## Recommandation AE n° 1 p. 9 :

Page 28 - A.2 - Inventaire des émissions de gaz à effet de serre du système électrique

## Recommandation AE n° 2 p. 12 :

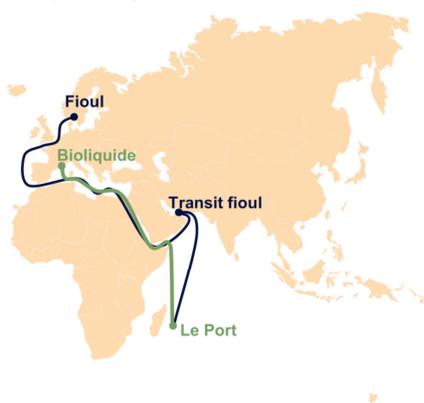
L'Ae recommande de prendre en compte dans le cas de la production des énergies renouvelables les émissions de gaz à effet de serre liées à l'ensemble du cycle de vie.

En termes d'émissions nettes, l'utilisation de bioliquide génère 0 g CO<sub>2</sub>/kWh (quel que soit le produit), ce qui permet d'effacer la totalité des émissions existantes avec le fioul. En effet, les émissions de CO<sub>2</sub> à la cheminée sont compensées par la croissance annuelle de la biomasse utilisée (cf. annexe 1).

C'est donc une économie d'environ 650 g CO<sub>2</sub>/kWh (émissions actuelles au fioul), soit environ 650 000 t CO<sub>2</sub> par an, voire plus (en fonction de l'appel de la centrale par le gestionnaire du système).
